**JUNTA DE ACLARACIONES DE LA  
LICITACIÓN PÚBLICA NACIONAL PRESENCIAL No. DOPM-01-2026**

**ACTA CON MOTIVO DE LA JUNTA DE ACLARACIONES DE LA LICITACIÓN PÚBLICA NACIONAL PRESENCIAL NO. DOPM-01-2026 RELATIVA A LA OBRA: CONSTRUCCIÓN DEL CENTRO DE PROTECCIÓN ANIMAL.**

No. DE PLANO: S1.02

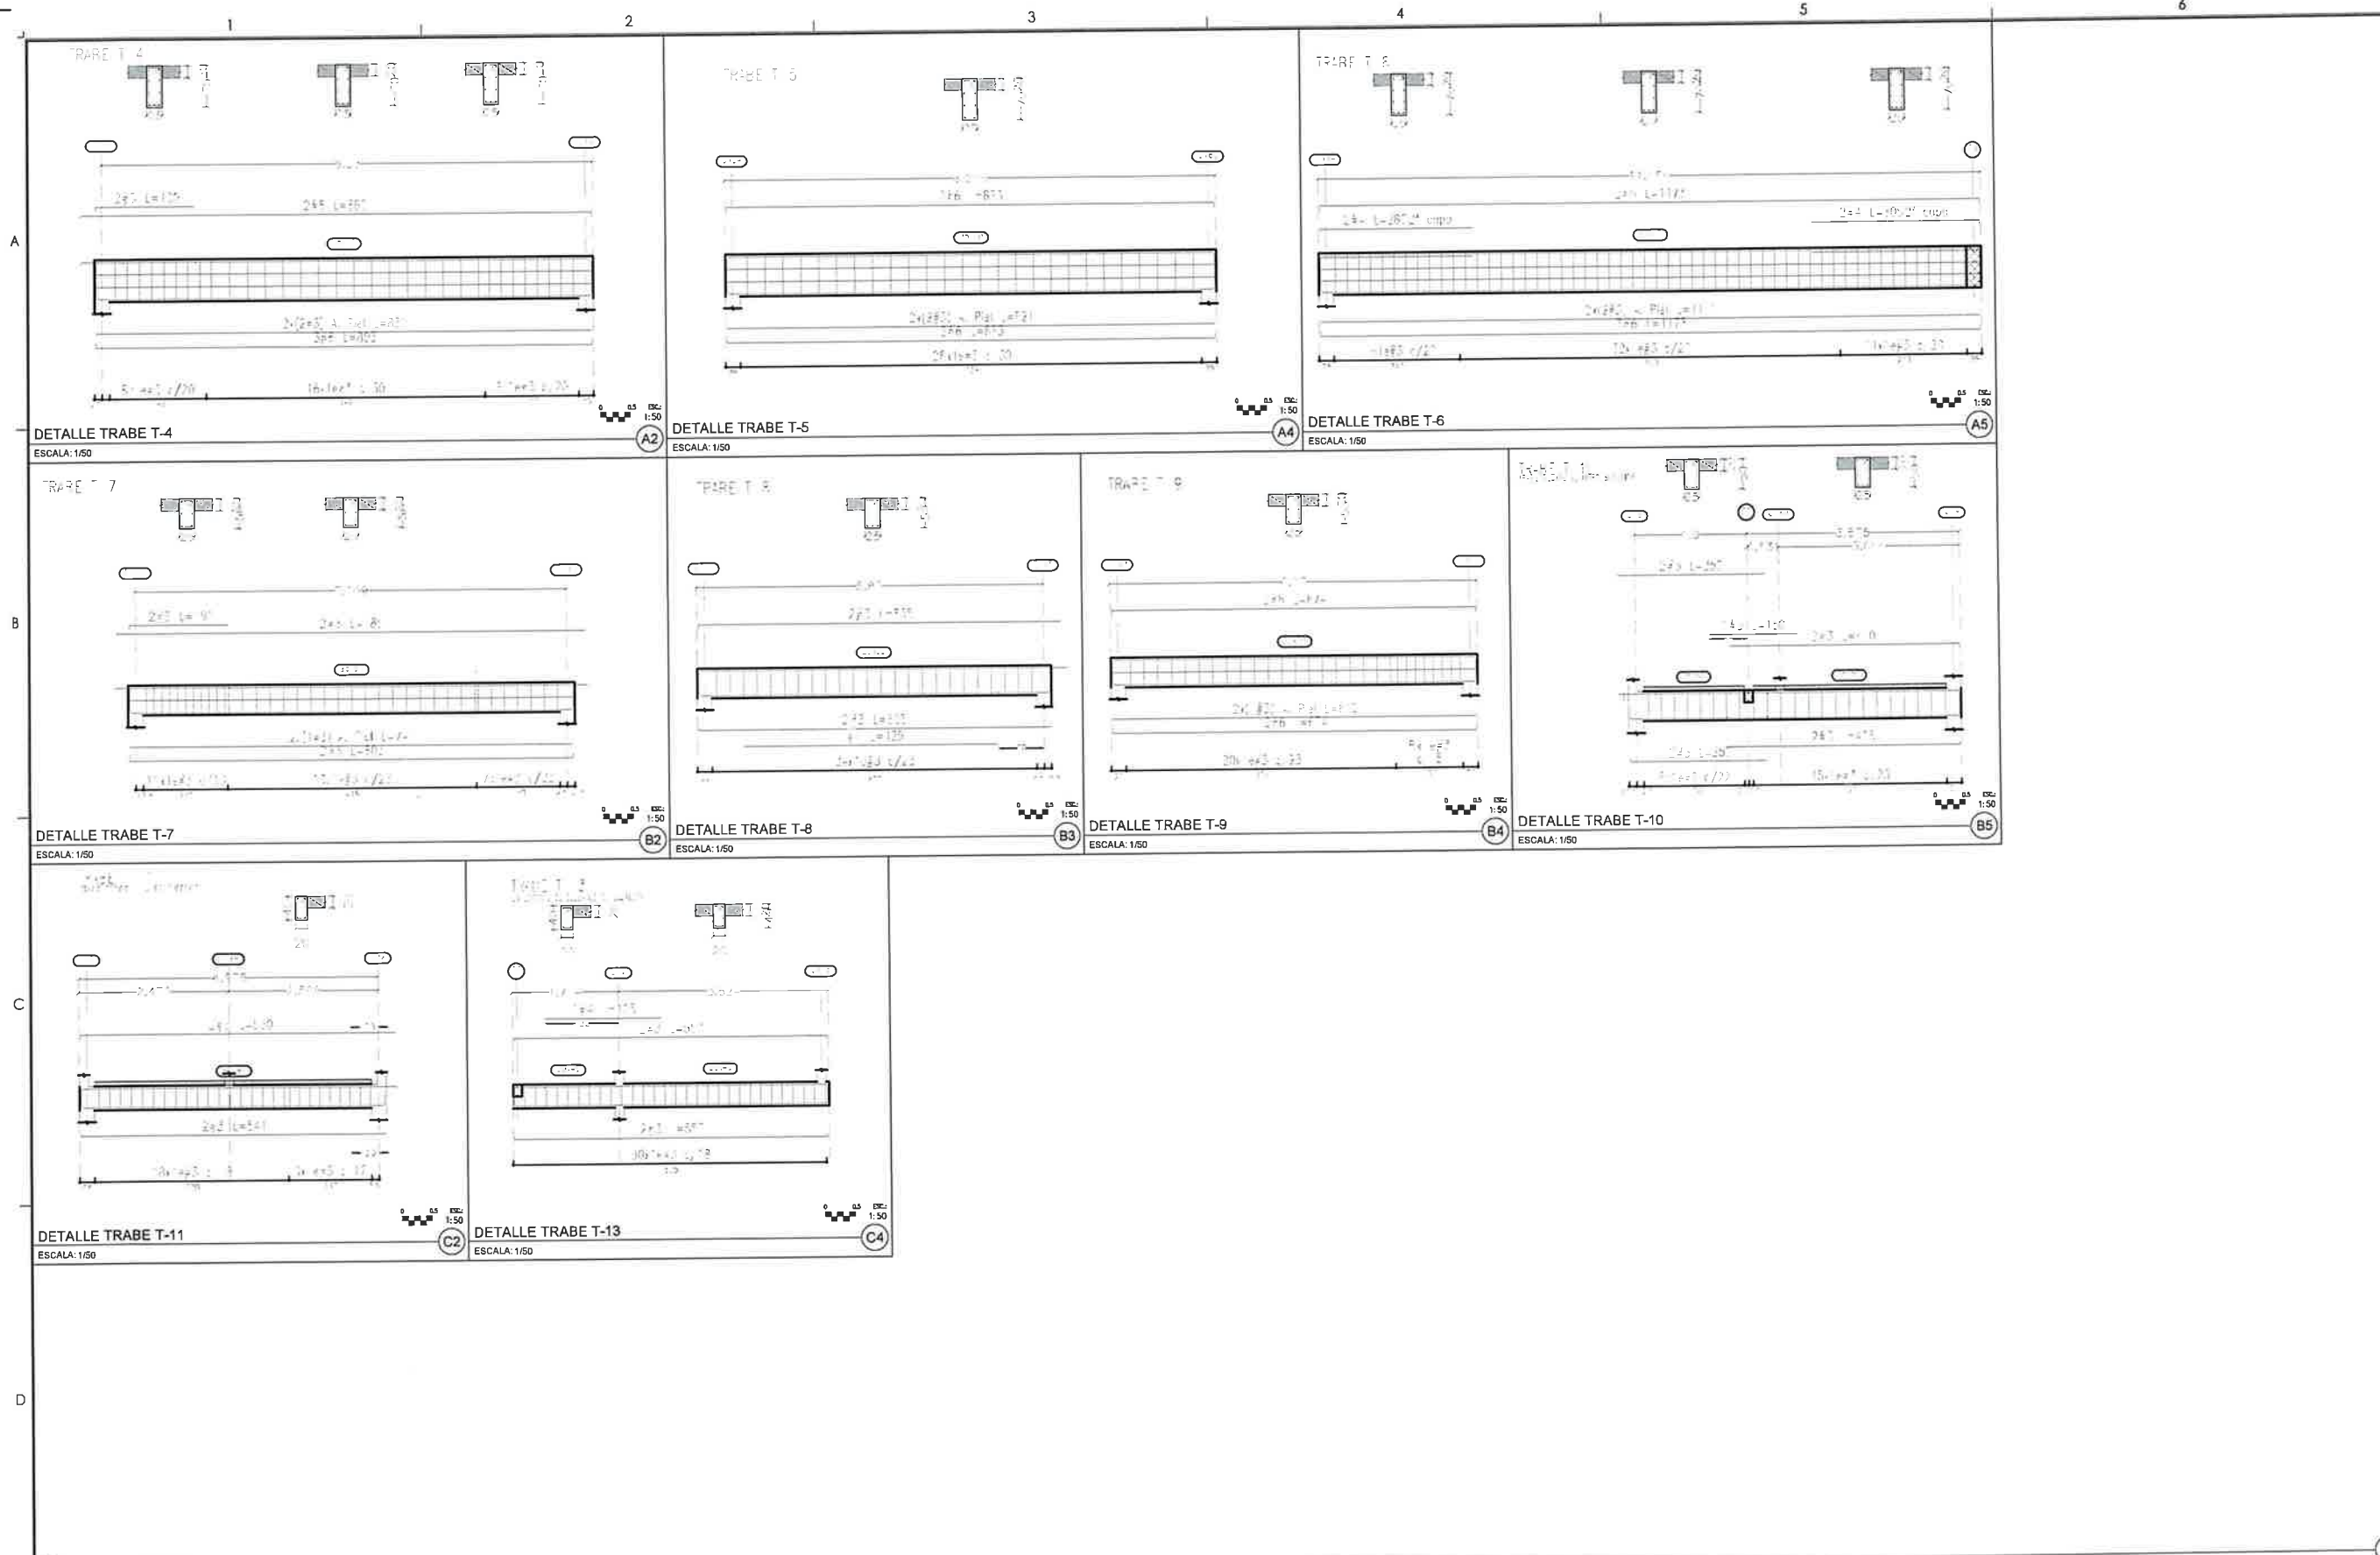
| DICE:                                                                                       | ACLARACIÓN:                                                                                               |
|---------------------------------------------------------------------------------------------|-----------------------------------------------------------------------------------------------------------|
| En catálogo de conceptos no están indicadas las trabes T16 y T14 marcadas en el plano S1.03 | Para esta aclaración se hace entrega de los planos S1.02 y S1.03 con las modificaciones correspondientes. |

**S1.04**  
ESTRUTURAL

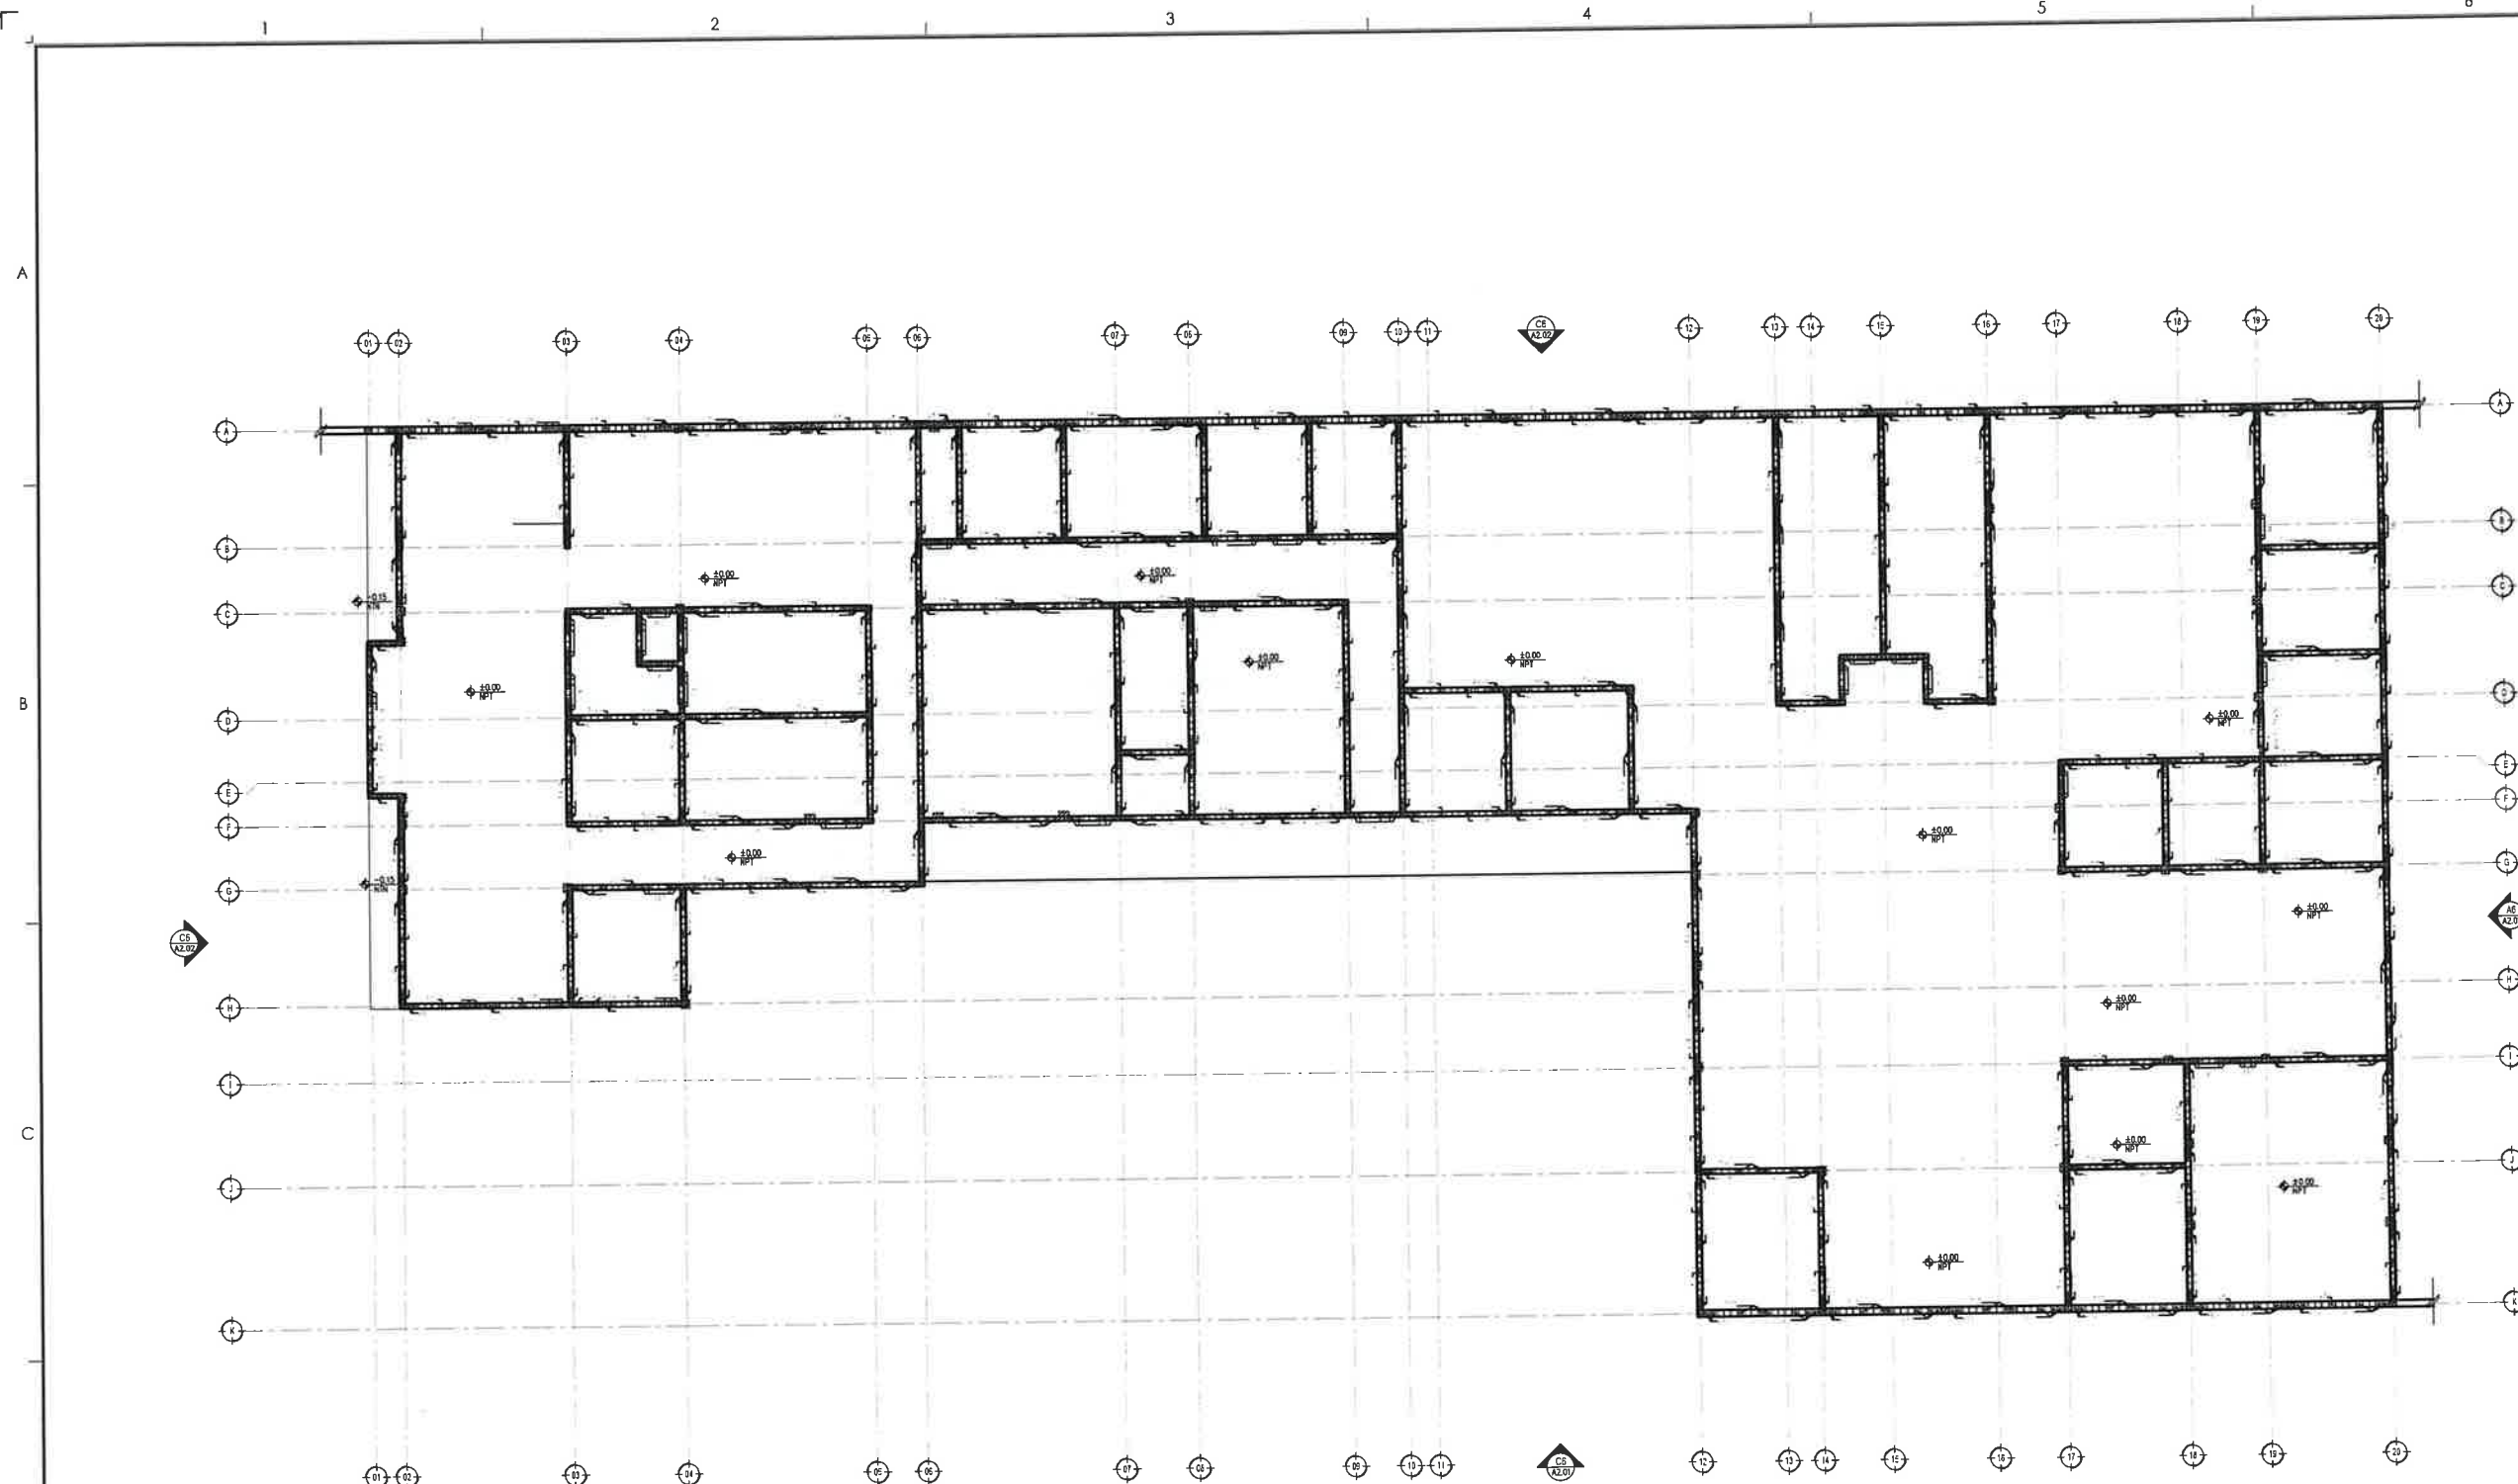
Indicar si llevara armado vertical y horizontal, así como la resistencia del concreto a utilizar en el relleno, indicar si solo se rellenara el hueco del refuerzo vertical o se rellenara la totalidad de los huecos de block

| <b>cemento-arena 1:3.</b><br><br>Indicar si llevara armado vertical y horizontal así como la resistencia del concreto a utilizar en el relleno, indicar si solo se rellenara el hueco del refuerzo vertical o se rellenara la totalidad de los huecos de block. | también se deberá considerar refuerzo horizontal con 1 varilla de 3/8" a cada 40cm. |

Para esta aclaración se proporciona el plano S1.04 donde se indica el refuerzo vertical y también se deberá considerar refuerzo horizontal con 1 varilla de 3/8" a cada 40cm

Para esta aclaración se proporciona el plano S1.04 donde se indica el refuerzo vertical y
